ГОСТ Р  
58527—  
2023

## МАТЕРИАЛЫ СТЕНОВЫЕ

Методы определения пределов прочности  
при сжатии и изгибе

**Изменение № 1 ГОСТ Р 58527—2023 Материалы стеновые. Методы определения пределов прочности при сжатии и изгибе**

Рисунок 1 — Схема испытания на изгиб

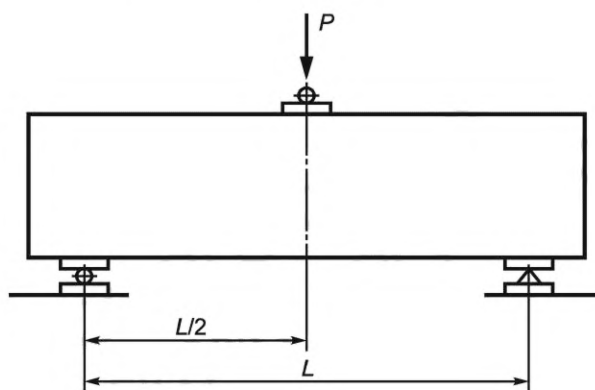
Подраздел 6.4. Первый, второй абзацы изложить в новой редакции:

Устанавливают расстояние  $L$  между осями нижних опор, равное  $4/5$  номинальной длины образца»; четвертый абзац. Заменить значение: «не менее чем через 20 с» на «через 20— 60 с».

Рисунок 1. Наименование изложить в новой редакции:

«Рисунок 1 — Схема испытания кирпича на изгиб».
